• Notice explicative

REVISION ALLEGEE

PLAN LOCAL D'URBANISME INTERCOMMUNAL DE LA COMMUNAUTE DE COMMUNES DU PERCHE ET HAUT VENDOMOIS

Jun 2022

Extrait du plan de zonage avant modification

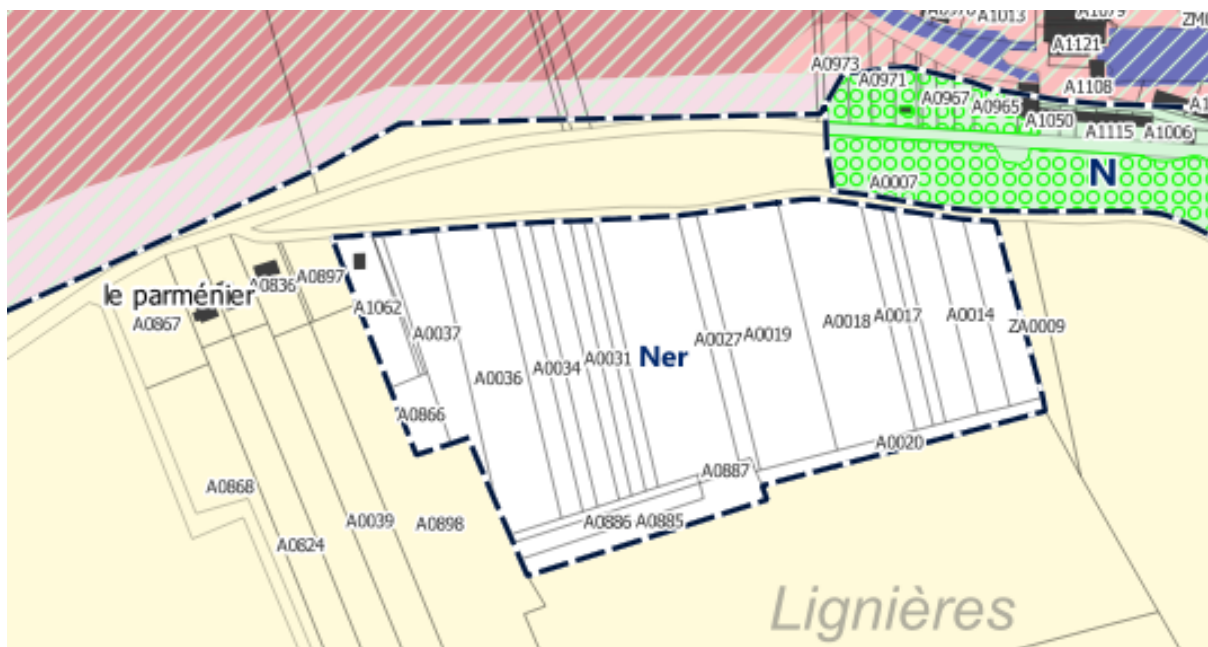
Au vu des justifications présentées ci-avant, il est nécessaire de faire évoluer le plan de zonage du PLUi pour faire basculer les parcelles A 13, 14, 15, 16, 17, 18, 20 de la zone A vers la zone Ner.
